INFORME DE AUDITORÍA AMBIENTAL

RE-GA-802-C107-
20210817

C/107 - Ampliación Contrato 23/12/2020

“Rehabilitación en mezcla asfáltica en la Ruta N°81, entre las Rutas 5 y 64 (Departamento de Canelones)”

Ilustración 13 – P03, Obrador. Depósito de almacenamiento de residuos.

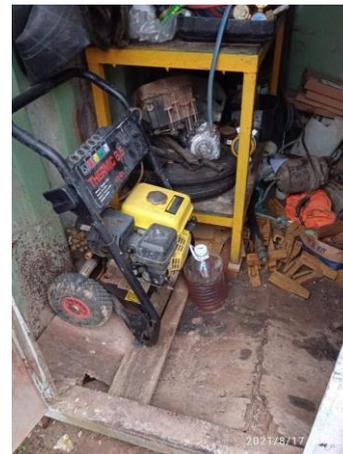
Descripción:

No hay en obrador, ubicado en el padrón N° 4177 2ª SC de Canelones, una correcta gestión de los residuos. La infraestructura disponible para la segregación no es utilizada de forma correcta y no se cuenta con infraestructura para el almacenamiento transitorio que contemple los requerimientos de cada tipo de residuo. Esto contraviene el apartado 10.2 del MAV y el numeral 5.4.1.1 del PGA de la empresa.
